Entendemos que conforme lo indicado en la página 16 de la **EE.TT. N° 07.30.21 – Rev.3,** para la luminaria solicitada en lote 1 ítem 2 de 150 W, se establece un diseño orientativo que permite la presentación de una luminaria con refractor de policarbonato o vidrio templado indistintamente.

**ALTERNATIVA PARA LUMINARIA DE 150 W TIPO A Y B**

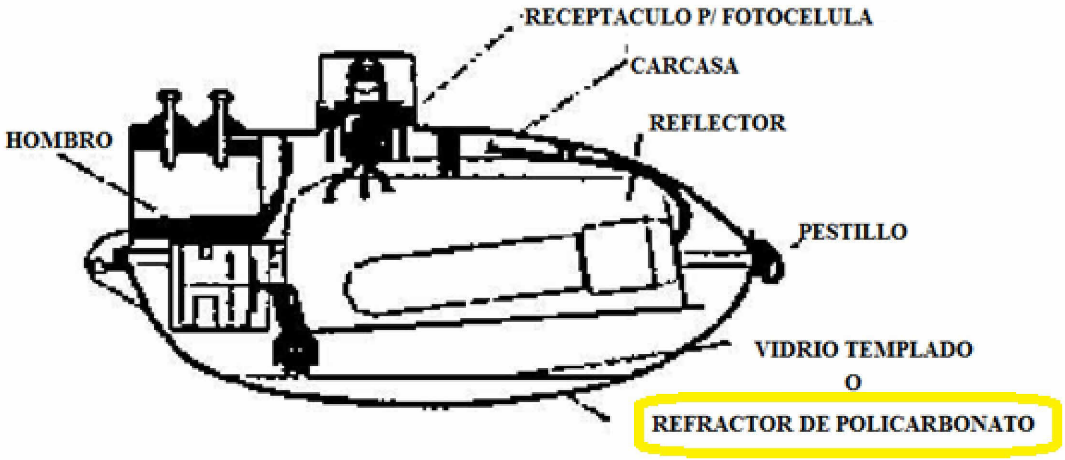
Conforme a la alternativa indicada, consultamos respecto a nuestra propuesta de ofertar un Artefacto para alumbrado público tipo cerrado para lámpara de sodio de 150 con refractor de policarbonato. En el ítem 2 del lote 1 correspondiente.
